TRANS/WP.29/2003/11
12 décembre 2002

PROPOSITION DE PROJET DE COMPLÉMENT 3 AU RÈGLEMENT No 98

(Projecteurs équipés de sources lumineuses à décharge)

"Annexe - appendice 1

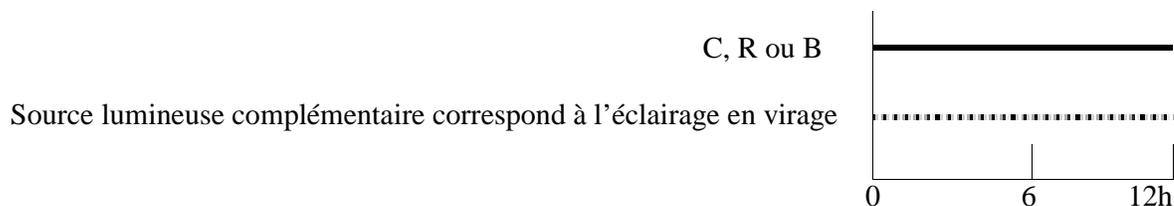
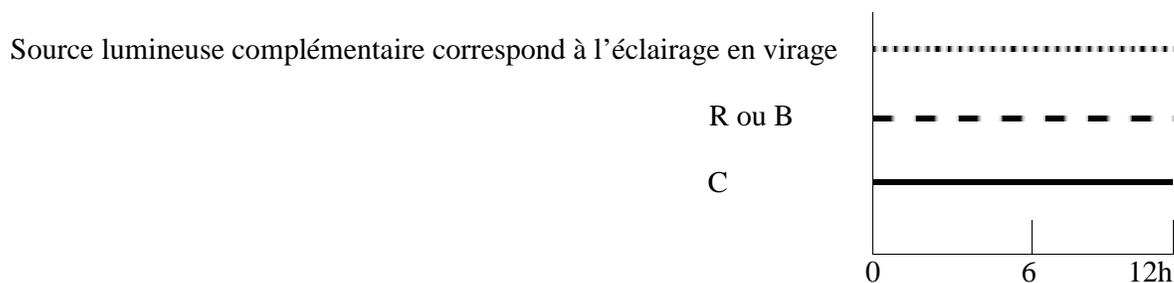
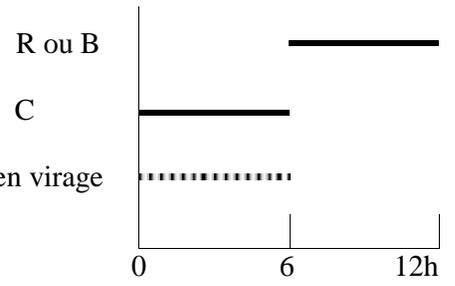
Annexe 4, paragraphe 1.1.1.1, ajouter un nouvel alinéa d), libellé comme suit:

"d) Dans le cas d'un feu de croisement conçu pour fournir un éclairage en virage au moyen d'une source lumineuse complémentaire, cette source lumineuse est allumée pendant une minute et éteinte pendant neuf minutes uniquement pendant que le feu-croisement fonctionne (voir annexe 4 - appendice 1)."

Ajouter une nouvelle annexe 4 - appendice 1, libellé comme suit :
